**Avis en date du 14 mars 2019
de la Mission régionale d'autorité environnementale d'Île-de-France
sur le projet de centrale photovoltaïque sur la commune de Gargenville et
Issou (Yvelines)**

Résumé de l'avis

Fig 2. Aire d'étude et d'implantation des panneaux du projet (source : étude d'impact).

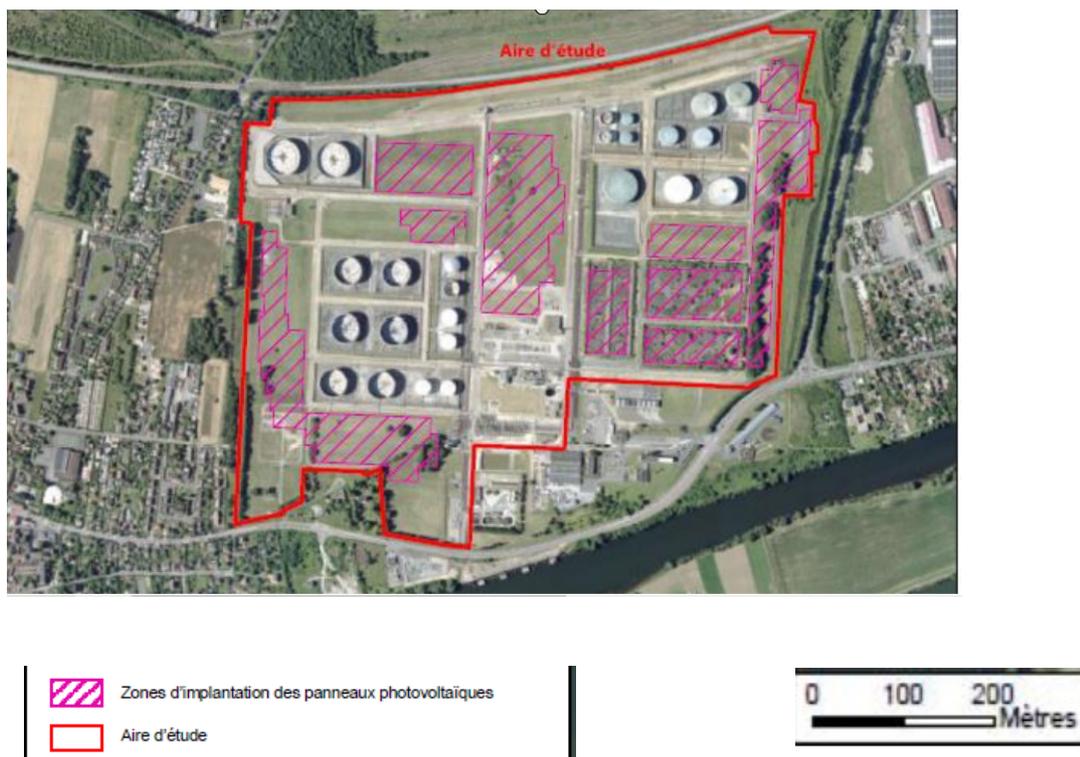
Il serait utile pour la MRAe de pouvoir disposer d'un plan masse technique du projet dans l'étude d'impact, la figure 2 ci-après ne renseignant que le périmètre dédié aux panneaux au sein du site pétrolier.

La carte de l'agencement des panneaux présentée en page 70 n'est pas suffisamment lisible (légende, etc).

La MRAe recommande de compléter l'étude d'impact avec plan masse technique du projet et de clarifier la carte de l'agencement des travaux.

Fig 3 . Emprise du site du projet au sein du SRCE (source : étude d'impact).

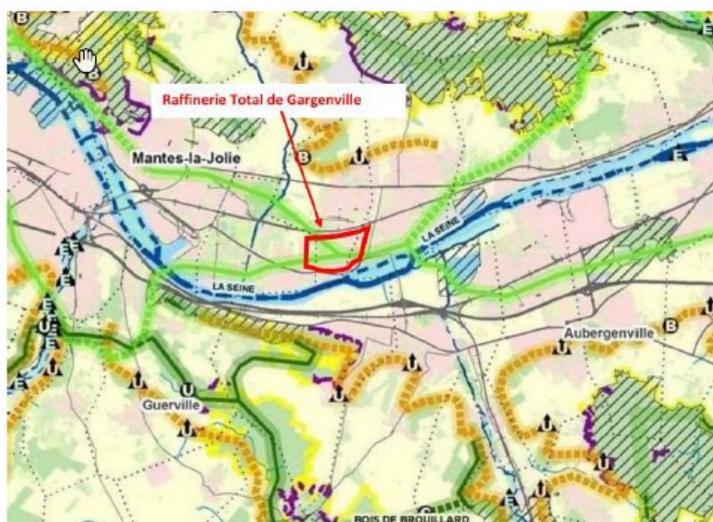
L'étude d'impact mentionne que le site du projet est directement concerné par le schéma régional de cohérence écologique (SRCE), puisque le site pétrolier se situe sur un corridor écologique fonctionnel de la sous trame herbacée, constitué de prairies, friches et dépendances vertes (espèces de la sous trame herbacée : l'Hérisson dope (*Erinaceus europaeus*), la Coronelle lisse (*Coronella austriaca*), les Lézards, l'Hespérie de l'alcée (*Carcharodus alceae*), le Machaon (*Papilio machaon*), le Paon du jour, le Vulcain (*Vanessa atalanta*) et l'Azuré de la bugrane (*Polyommatus icarus*)). Le site ne représente pas un obstacle majeur au déplacement de la faune qui peut actuellement aisément traverser la clôture. L'étude d'impact identifie en page 46 que certains secteurs de la zone d'étude peuvent présenter des enjeux vis-à-vis de certains groupes faunistiques : avifaune nicheuse, mammifères, reptiles et insectes. Ces enjeux pressentis se localisent au niveau des boisements et des anciennes zones de stockage.

La MRAe considère que la connaissance du passage de ce corridor écologique au sein du site aurait dû être prise en compte par le porteur de projet pour apprécier le niveau d'enjeu que représentent les habitats et les espèces en présence sur l'emprise du projet.

La MRAe considère la biodiversité comme un enjeu majeur et recommande de renseigner l'état initial en procédant à des inventaires sans occulter la période printanière et automnale afin de ne pas sous-estimer les enjeux floristiques et faunistiques du site, et d'y intégrer les amphibiens ainsi que les reptiles.

Fig 4 . patrimoine bâti dans l'environnement du projet (source : étude d'impact, page 45).

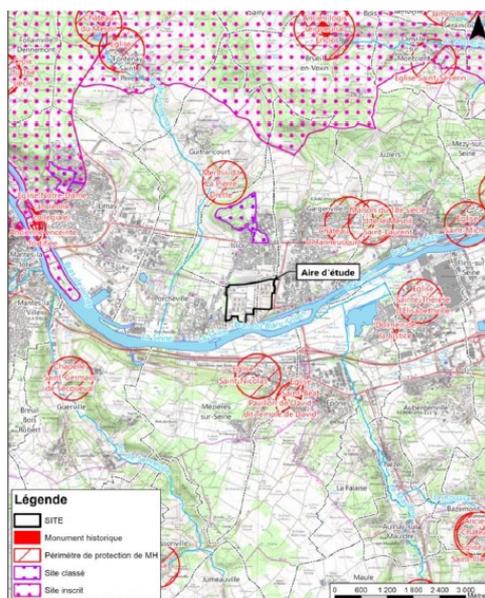
La MRAe note que l'analyse s'accompagne de photos prises depuis ces points de perception très proches du site mais nuance la conclusion du porteur de projet dans la mesure où la présence d'arbres, si elle atténue les vues, n'est toutefois pas continue sur l'ensemble du périmètre.

L'étude n'identifie pas de co-visibilité du site avec les monuments historiques mentionnés précédemment, positionnés de 500 à 1 000 m du site, invoquant la présence à proximité de l'emprise du projet d'un rideau d'arbres faisant écran.

La MRAe rappelle que bien que le site se situe hors du périmètre de protection réglementaire de 500 m du monument, il peut néanmoins y avoir des co-visibilités avec ce dernier notamment considérant le caractère discontinu par endroits du rideau d'arbres. Il aurait été opportun que des photos soient prises depuis ces monuments historiques pour juger de ces co-visibilités, notamment en période hivernale. L'étude d'impact indique bien la prise de photos (n° 19 et 20, figure 36 page 50), depuis le versant sud sans que les photos correspondantes ne soient présentées pages 48 et 49.

- **que la caractérisation des co-visibilités du site avec les monuments historiques classés soit réalisée notamment avec prise de photos ;**
- **que l'état initial soit complété par des vues plus lointaines prises depuis les coteaux situés en rive gauche (au sud) et ceux situés au nord à hauteur d'Issou, susceptibles de présenter des vues plongeantes sur le site.**
